日本原燃（株）廃棄物埋設事業変更許可申請における廃止措置の開始後の公衆の被ばく線量評価に係る審査方針について

令和2年8月26日
原子力規制庁

図 2-1 日本原燃 L2 変更許可申請の状態の設定

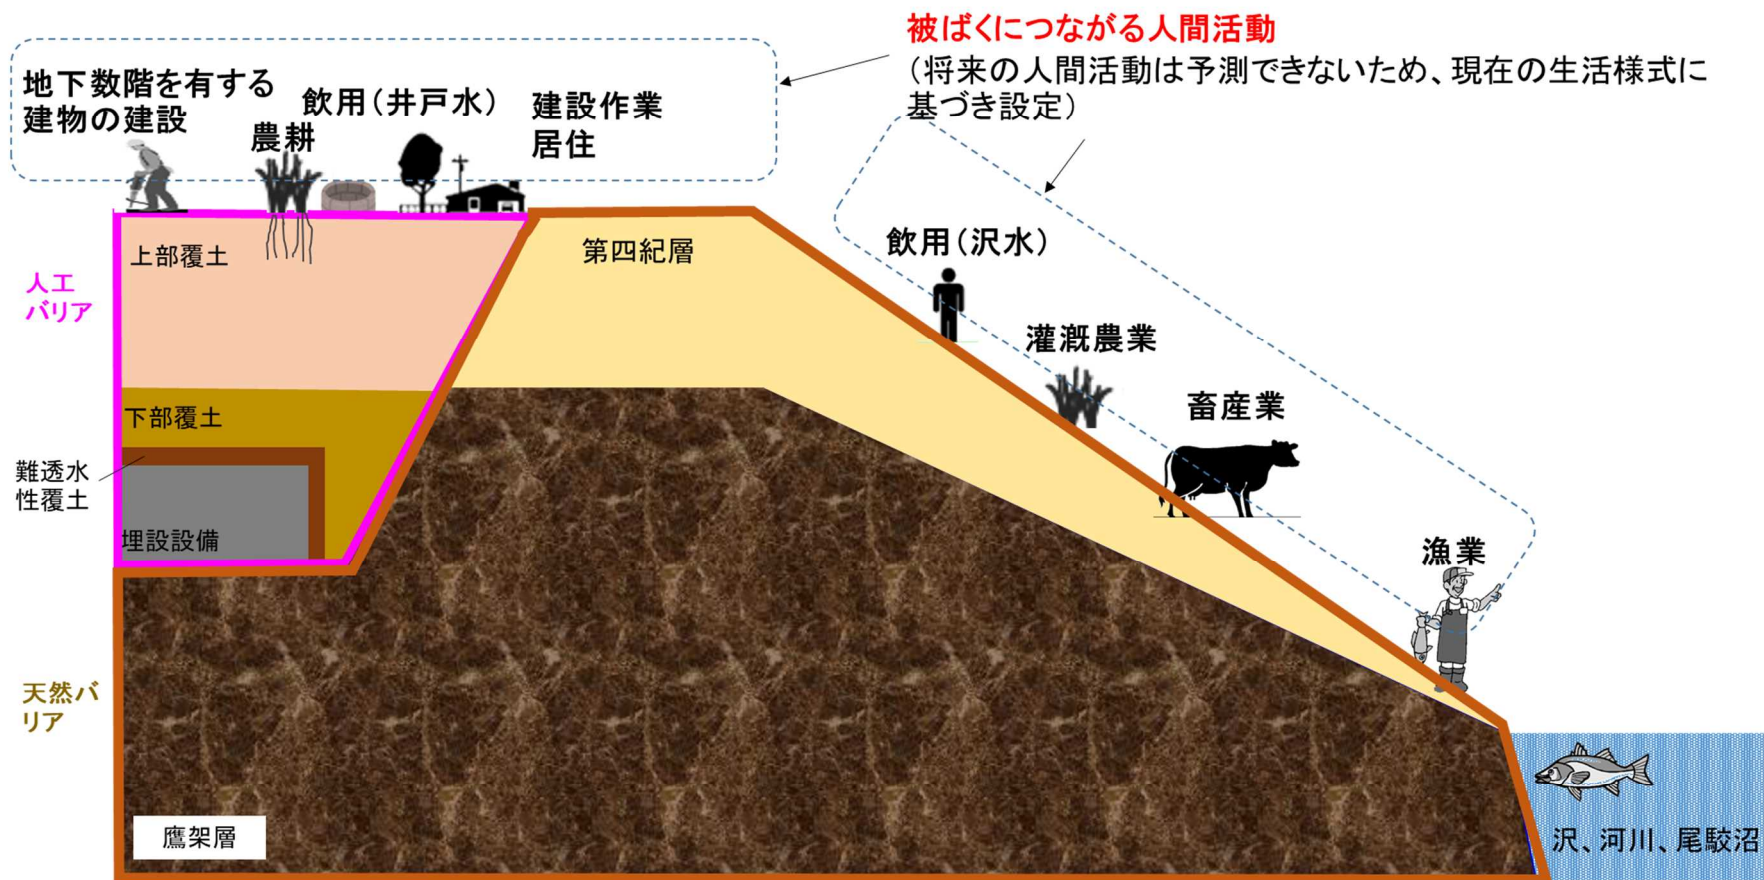
○現在の廃棄物埋設施設周辺では一般的でない生活様式に基づいた状態の設定（図2-1）及び被ばく経路の設定（図2-2）

- ・ 現在畜産及び農業では利用されていない敷地中央を流れる沢水の利用
- ・ 現在水道普及率100%の地域での敷地中央を流れる沢水の飲用水としての利用
- ・ 現在水道普及率100%の地域での透水性の低い廃棄物埋設地に設定した井戸から採取する井戸水の飲用水としての利用

- ・ 飲用水は、現在一般的と考えられる水道の利用を基本としたものであることを確認する。
- ・ その上で、現在一般的ではない敷地中央を流れる沢水の利用及び井戸水の飲用が現在一般的である水道水の利用と比較して線量評価上保守的な状態の設定であることを確認する。

図 2-2 日本原燃 L2 変更許可申請の線量評価シナリオと被ばく経路

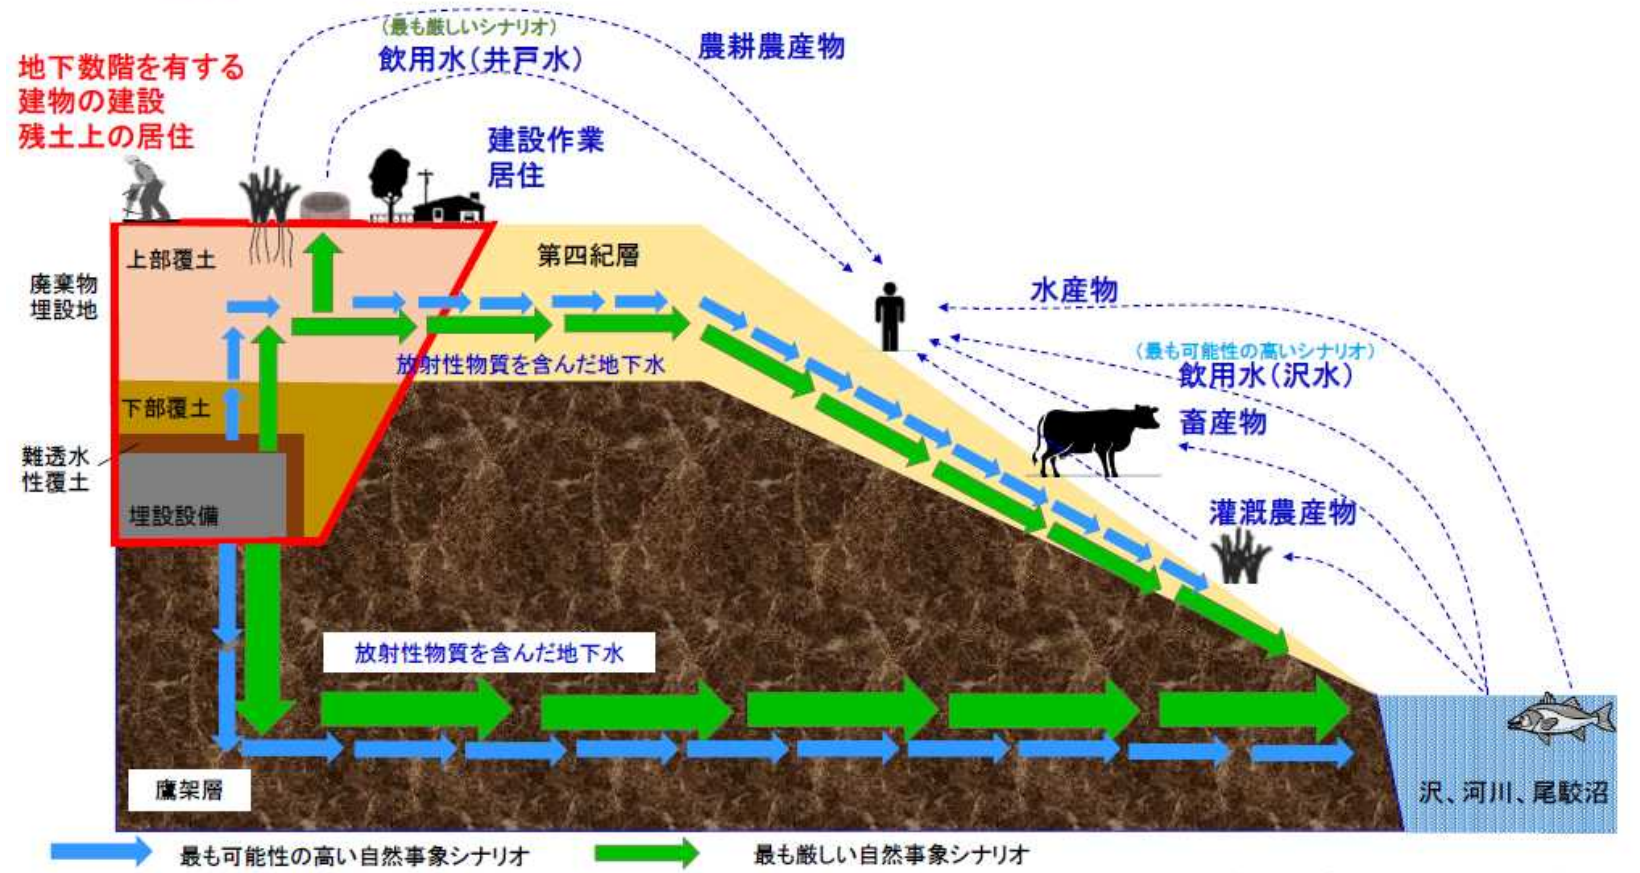
- ・ 沢水の一部飲用による内部被ばく経路を「最も可能性の高いシナリオ」※1において考慮
- ・ 井戸水の一部飲用による内部被ばく経路を「最も厳しいシナリオ」※2において

- ・ 「最も可能性の高いシナリオ」及び「最も厳しいシナリオ」では、水道水の飲用を経路として設定していることを確認する。
- ・ 現在一般的でない沢水飲用及び井戸水飲用については、それらを考慮することで、水道水の飲用のみの場合と比較して、線量評価上保守的な被ばく経路の設定となることを確認する。
